**Oggetto: Invio verbale della seconda Conferenza di Servizi istruttoria, ai sensi dell'art. 4, comma 3, della l.r. 5/2010. Procedura di valutazione d'impatto ambientale del progetto: S.S.340. Variante alla Tremezzina, in Comune di Colonno, Sala Comacina, Tremezzina,**

**Oggetto:** Procedure di Valutazione di Impatto Ambientale regionale relativa al progetto della variante alla SS 340 Tremezzina  
Proponente: ANAS spa  
[Rif. Silvia R1047]  
**2° riunione della Conferenza dei Servizi istruttoria** ai sensi dell'art. 4, comma 3 della l.r. 5/2010.

**Verbale**

**OGGETTO:** COMUNI DI COLONNO, SALA COMACINA, TREMEZZINA, GRIANTE, ARREGNO, MENAGGIO, CASTIGLIONE D'INTELVI, GRANDOLA ED UNITI E MANDELLO DEL LARIO. STRADA STATALE INTERNAZIONALE N. 340 "REGINA". PROGETTO DEFINITIVO DEI LAVORI DI REALIZZAZIONE DEL TRATTO S.S. 340 "VARIANTE ALLA TREMEZZINA"  
Richiedente: A.N.A.S. s.p.a.  
Ambiti sottoposti alla tutela della Parte Seconda, Titolo I (beni culturali) e della Parte III (beni paesaggistici) del D.Lgs. 22.01.2004, n. 42 e s.m.i.  
Procedura di V.I.A. – Parere di competenza

Sala Comacina - Ossuccio, *stralci planimetrici.*

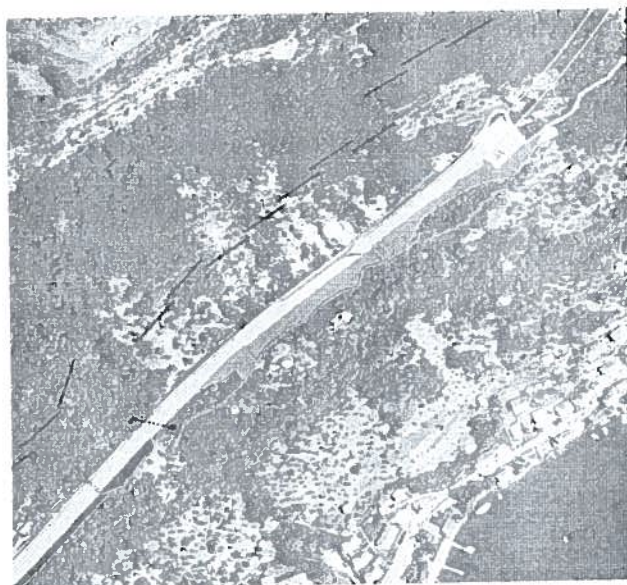
La "Galleria Comacina" termina a nord in prossimità della Valle dei Ronchi dove si colloca, ad una distanza relativamente contenuta dal tessuto urbano di Sala Comacina (ambito tutelato ai sensi del D.M. 6.12.1967), un portale con due uscite: quella relativa alla strada principale e quella del percorso di emergenza che si trova al di sopra della prima e si riconnette ad essa mediante una rampa che si sviluppa attorno agli edifici destinati ad impianti. Immediatamente dopo l'ambito dei portali l'attraversamento della valle avviene mediante un viadotto avente uno sviluppo lineare di circa 21 m.

Il tracciato presenta una consistente dimensione dettata dall'inserimento della corsia di arrampicamento per i veicoli lenti che porta ad avere una sezione stradale di circa 13 m.: per far questo è previsto un riporto di terra e la realizzazione di un muro di sostegno a valle rivestito in sasso in alcuni tratti alto oltre 10 m. ed avente uno sviluppo pressoché continuo fino alla Torre di Spurano. Sono inoltre previste opere d'arte di elevato impatto sul paesaggio che ne alterano in maniera irreversibile il valore ed il significato.

Sala Comacina, stralcio planimetrico, dettaglio.

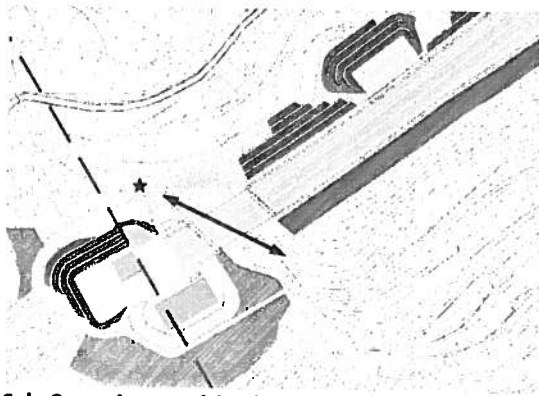
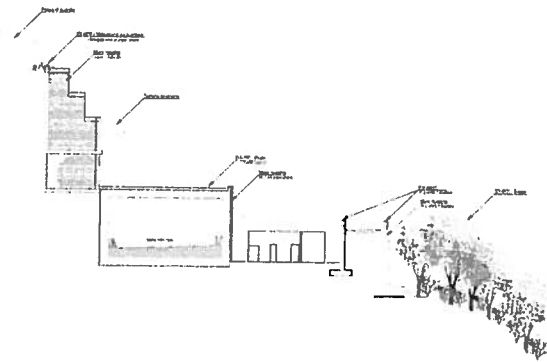
L'intervento prevede, infatti, una radicale trasformazione dei luoghi mediante consistenti sbancamenti finalizzati alla formazione del portale di uscita delle gallerie, ma ancor più per la realizzazione di strutture fuori terra che portano ad avere a mezza costa in una fascia di elevatissimo valore paesaggistico e di significativa visibilità manufatti di dimensioni considerevoli. I deturpanti tagli della parete rocciosa a costituire un sistema a gradoni - che arriva fino alla considerevole altezza di 30 m. lungo l'"anfiteatro" artificiale attorno alla vasca anti-incendio e in corrispondenza degli imbocchi delle gallerie - modifica in maniera significativa la morfologia dei luoghi e le opere di mitigazione previste non sono tali da garantire sufficienti rassicurazioni circa la loro efficacia.

Sala Comacina – Ossuccio, stralcio del foto inserimento. Risulta scarsamente chiarito l'imbocco nord della Galleria Comacina di cui non sono state fornite viste.

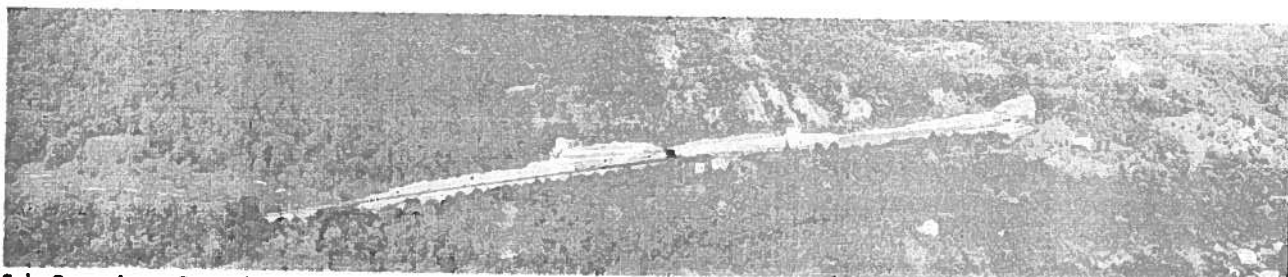
Dal punto di vista grafico queste porzioni sono descritte esclusivamente mediante sezioni trasversali, mancando invece prospetti longitudinali che avrebbero aiutato a comprendere meglio l'estensione e l'impatto paesaggistico dell'intervento.

*Isofone giorno, previsione di propagazione delle onde sonore nel lungo periodo.*

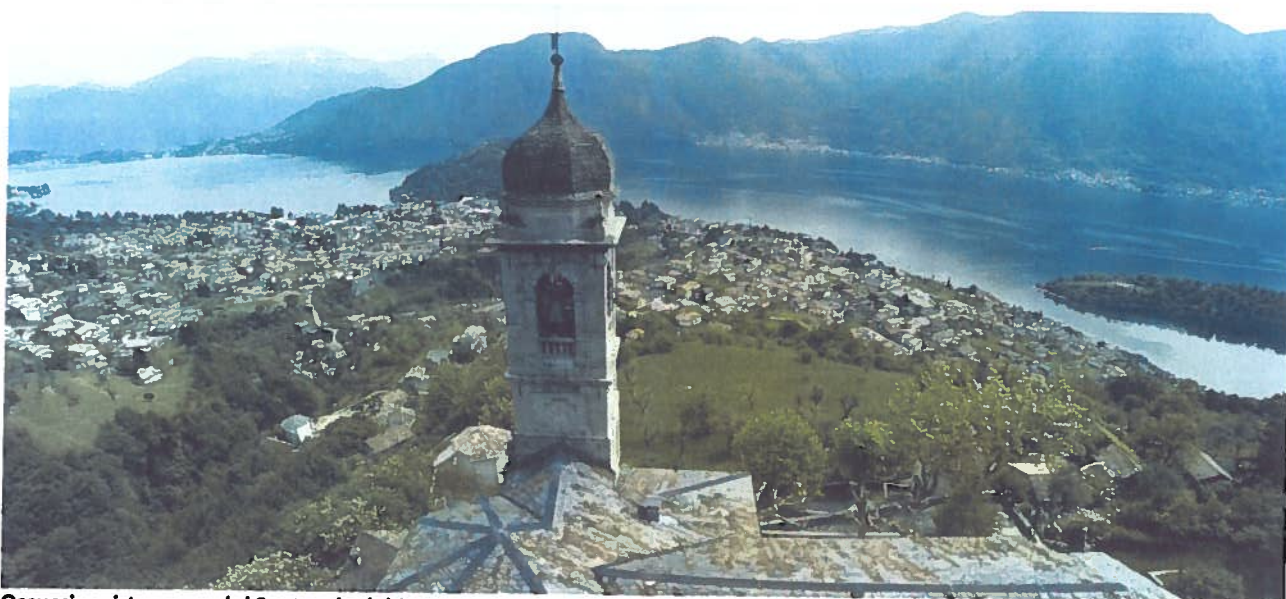
Al contempo risulta di particolare importanza anche la questione acustica derivante dalle interferenze determinate dalla realizzazione del "Ponte Perlana" che, affrontata nello Studio di impatto ambientale, ha portato ad ipotizzare livelli di inquinamento acustico che non possono essere considerati trascurabili data l'eccezionalità del sito riconosciuto quale luogo deputato al silenzio. La stessa valle è nota come "Valle del Silenzio" proprio perché qui si ritrovano antichi monasteri, luoghi deputati alla meditazione come la Chiesa di San Benedetto, l'Abbazia dell'Acquafredda, solo per citarne alcuni.

Nella relazione acustica si legge che *“per le aree del Santuario del Soccorso, il santuario stesso e le cappelle del percorso, il tutto a quota inferiore al tracciato in progetto, è stato sufficiente inserire una schermatura bassa, dal lato est dell’infrastruttura. (Tabella 5 allegato Acu2\_simulazioni)”*: di fatto attutendo ma non eliminando l’incremento del livello del rumore, tra l’altro in situazioni medie e non nei periodi di maggiore afflusso di traffico.

**Mezzegra, stralci planimetrici.**

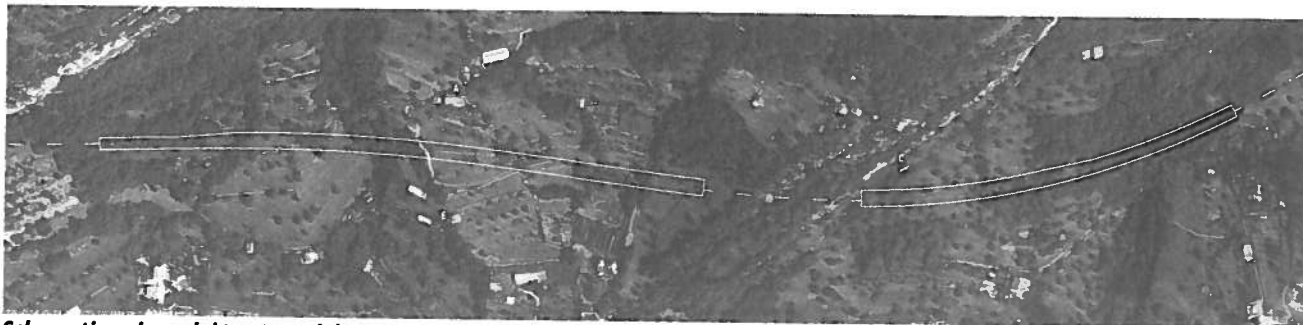
Il portale a nord della "Galleria Perlana 2" comprende l'uscita della strada principale e quella della galleria di emergenza che prende avvio sul ponte Perlana e che è posta a monte del tracciato. Anche questo imbocco si caratterizza per ingenti opere di trasformazione dell'ambito: una piattaforma a lato della galleria di uscita, un sistema di costruzioni impiantistiche di notevole consistenza volumetrica a servizio della strada (cabina elettrica, sala soffianti e vasche antincendio), il taglio della roccia secondo un sistema a gradoni – in particolare attorno alla vasca -. Di questa porzione, però, non sono stati forniti elaborati grafici di dettaglio (fatta eccezione per alcune sezioni trasversali schematiche), pertanto resta poco chiaro l'esatto impatto sul paesaggio (gli stessi rendering escludono dalle visuali tale porzione).

Griante, stralcio planimetrico. Progetto

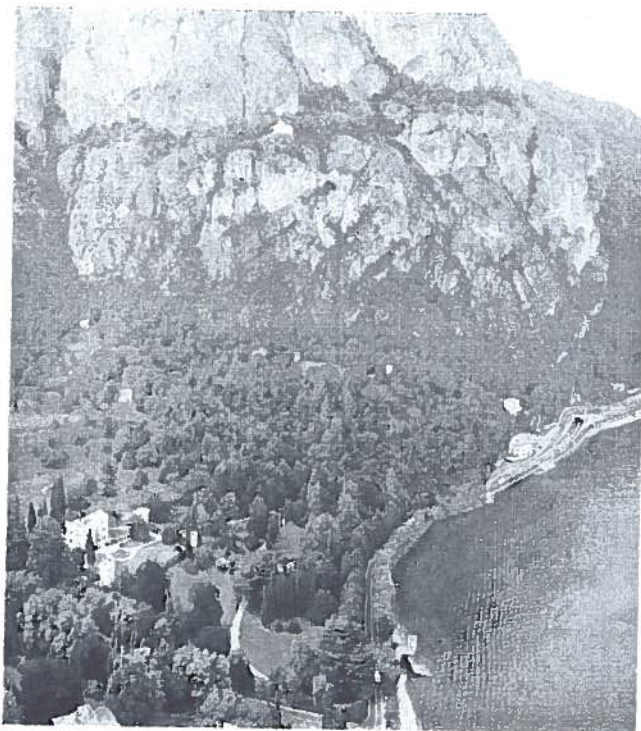
La soluzione proposta per l'imbocco nord della Variante si estende a comprendere una larga porzione del territorio in comune di Griante, in questo caso ritornando alla quota del lago in un ambito di notevole valore paesaggistico e di elevata visibilità<sup>3</sup>. Si prevede, infatti, la formazione:

Anche in questa porzione i tagli sono considerevoli e modificano irrimediabilmente l'attuale assetto naturale della parete rocciosa coperta da un fitto bosco e sovrastata dalle cime più alte che caratterizzano il Sasso di San Martino. Inoltre, i volumi impiantistici e la viabilità esistente modificata, come si evince dalla planimetria e dalla vista aerea del foto-inserimento, insistono per molta parte sul parco storico della Villa Maresi<sup>4</sup>, un complesso architettonico di particolare valore paesistico che viene sensibilmente alterato dalle infrastrutture proposte; in particola si prevede l'integrale demolizione del muro di confine che presenta
